質問に対する回答書

横浜市総務局管理課 新市庁舎整備担当課長

事業名：横浜市北仲通南地区熱供給事業

上記事業に関し質問がありましたので、次の通り回答いたします。

横浜市建築局		工事名	横浜州市庁舎移転新築工事	
年月日	縮尺	A3 1:600	図面名称	1階平面図(参考図)
設計者		竹中・西松建設共同企業体	図面番号	DHC-03-3

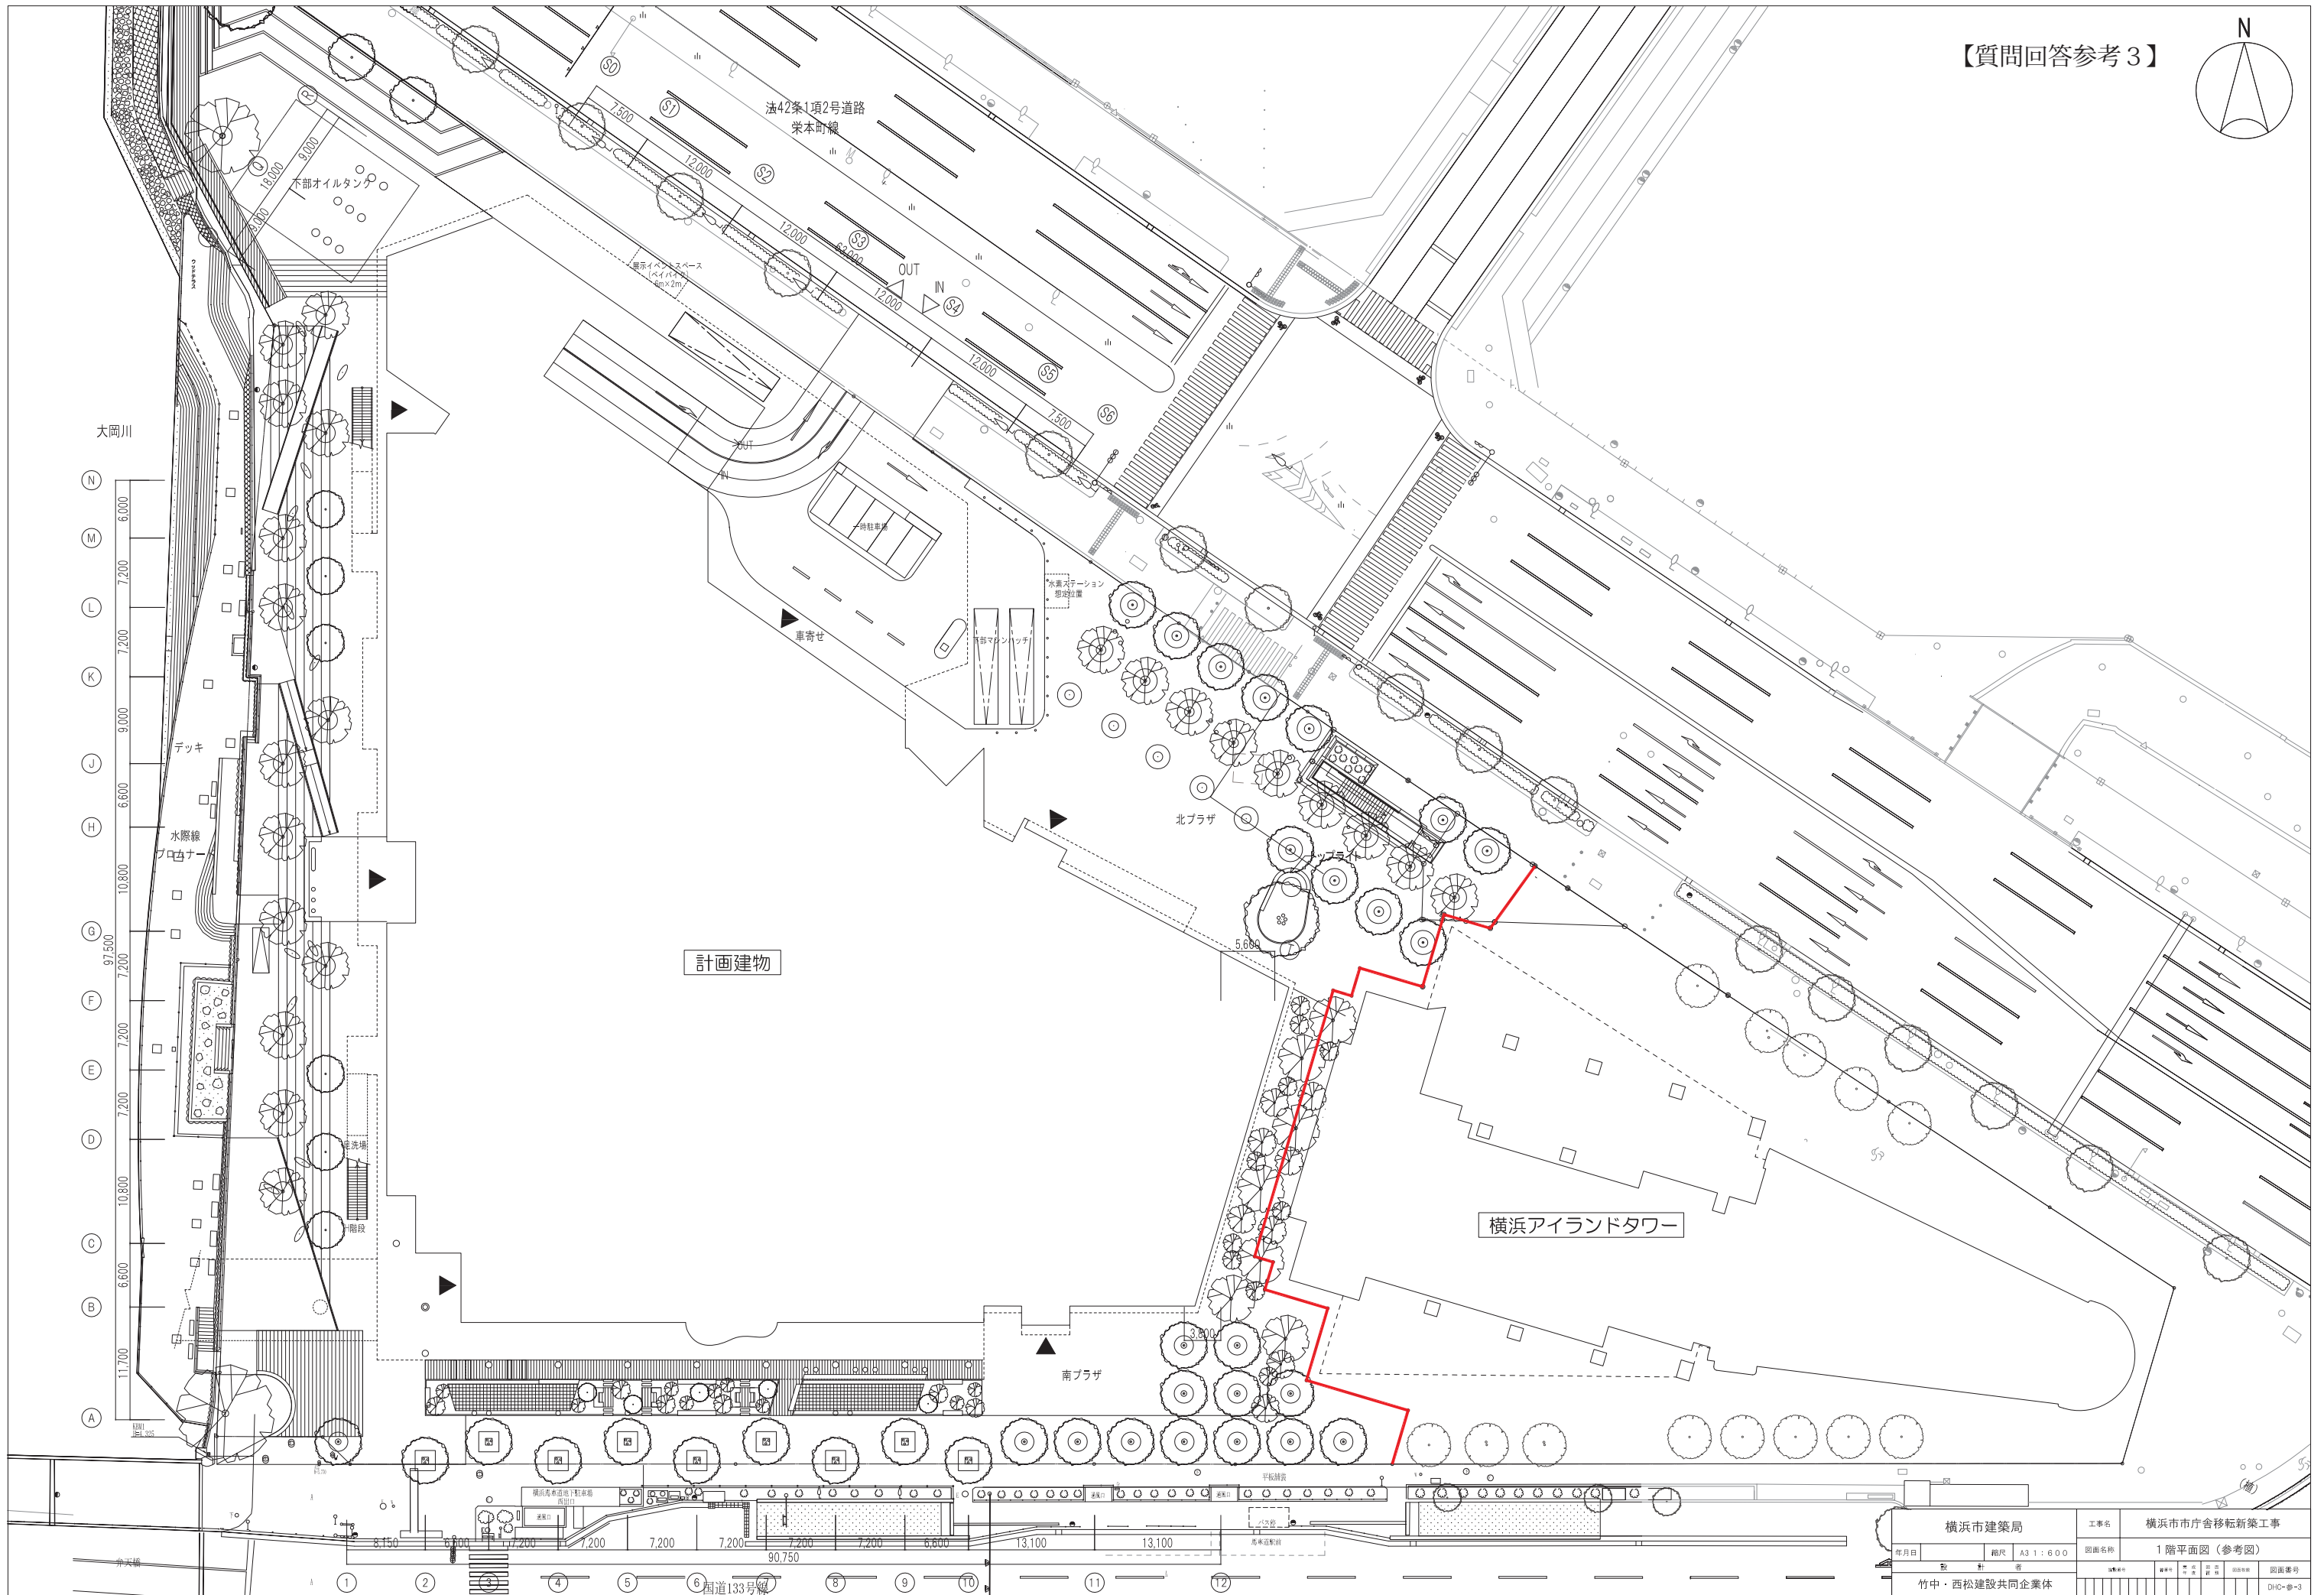
96			積算上必要なため、既設YIT(機械室)の見学をお願いできますでしょうか。	YIT機械室の施設見学を行います。具体的なスケジュールについては本プロポーザルの参加意向申請書を提出いただいている事業者にて別途日程調整のご連絡を致します。
97			受入設備の配管圧損をお示しいただけますでしょうか。	提案者にて想定願います。なお、新市庁舎の冷水・温水・中温冷水の受入施設は4階です。
98			新市庁舎とYITの敷地境界を平面図に記載頂けないでしょうか。	【質問回答参考3】を参照してください。
99			庁舎の冷水、温水設備の取合場所、燃料電池排熱の取合場所をお教えください。	新市庁舎の冷水・温水・中温冷水の受入施設は4階です。 燃料電池排熱の取合場所は実施設計の協議事項とします。 なお、本体工事の実施設計に影響する内容は概ね平成29年3月までに本体工事施工者と調整が完了するようにDHC事業者の設計を進めてください。
100			庁舎の実施設計図面を提示いただけますでしょうか。	現在、実施設計の初期段階のため、実施設計図面はお示しできません。
101			冷却水の補給水量が基本設計の100m3を超える場合、補給水槽容量を大きくすることで建築構造設計への影響はありますでしょうか。	建築の耐荷重の関係から水槽容量は100m3を超えることはできませんので、100m3を超える場合は、【別紙3 本事業の要求水準】「第1 2(2)イ 設備計画条件」に記載の「冷却塔補給水量は1日使用量分を確保する」に関わらず、超過分は補給することで計画してください。
102			高調波流出抑制対策は、DHC事業範囲において「高調波抑制対策ガイドライン」を満たしていればよろしいでしょうか。	ご理解のとおりです。
103			高圧変電室の場所および高圧変電室～DHC系統変電室の管路についてお教えください。	【参考4 基本設計図書】DHC-E-16を参照願います。 なお、特高受変電室はDHCサブ変電室に隣接しているものとお考えください。
104			市庁舎、YITのホットライン設置先および管路についてお教えください。	新市庁舎は2階に中央管理室を計画しています。YITは地下1階防災センター(【参考6 YIT既存機械設備図面】M-42を参照)になります。室内設置位置は実施設計時に調整になります。
